RESOLUCIÓN N° 002092 (24 SEP. 2024)

“Por la cual se resuelven unos recursos de reposición interpuestos en contra de la Resolución 1351 del 5 de julio de 2024 y se toman otras determinaciones”

Por medio de la Resolución 1351 del 5 de julio de 2024, esta Autoridad Nacional autorizó la modificación de la Licencia Ambiental otorgada mediante Resolución 1326 del 05 de agosto de 2020 (modificación 1 de la Licencia Ambiental del proyecto UPME 01 de 2013 (Soacha – Tequendama).

Fotografía 8 Sendero peatonal existente Acc-306

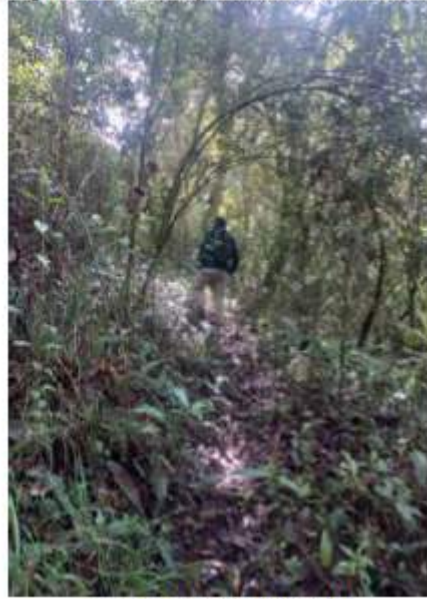
Cabe aclarar, que para los accesos que no son carreteables como senderos, caminos y zonas de pastos dentro de los predios, se realizará el acceso de forma peatonal y se utilizarán semovientes, en caso de ser necesario, para el transporte de material y equipos, acorde con lo mencionado en la página 14 del capítulo 3. Descripción del proyecto del complemento de EIA.

Respecto a lo señalado por ANLA frente a la discrepancia entre lo mencionado en el capítulo 3 del complemento del EIA y lo presentado en el MAG sobre la rocería planteada, se aclara que no se realizarán actividades de mantenimiento tipo rocería, teniendo en cuenta las características mencionadas anteriormente y, por lo tanto, parte del acceso no se incluyó en la capa “área proyecto” del MAG y, por lo tanto, parte del acceso no se incluyó en la capa “área proyecto” del MAG. Por lo anterior, se aclara que la diferencia advertida por la autoridad obedece a un error involuntario con lo presentado en el MAG.

Figura 30 Individuos autorizados aprovechamiento forestal torre 311

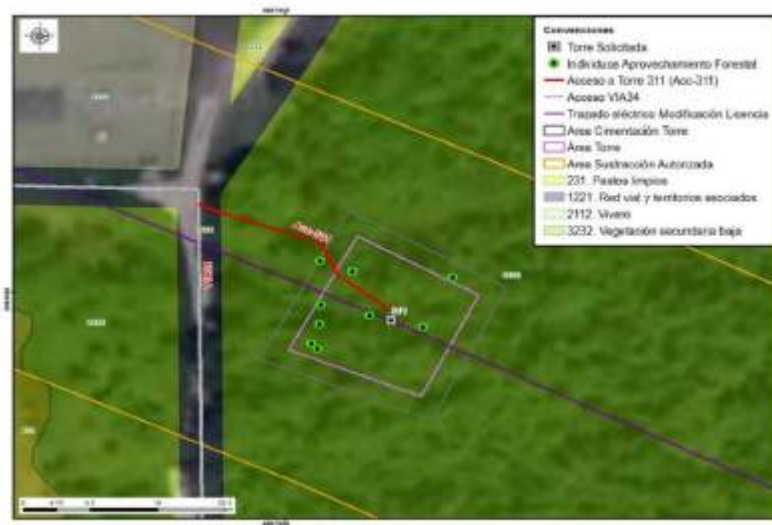
Respecto a lo mencionado por ANLA en sus argumentos en cuanto a la discrepancia entre lo evidenciado en la visita de evaluación y lo presentado en el MAG sobre la rocería planteada, se aclara que se realizarán actividades de mantenimiento tipo rocería, teniendo en cuenta las características mencionadas anteriormente y, por lo tanto, se considera que se presenta consistencia con lo reportado en el MAG. Al respecto, es pertinente aclarar que
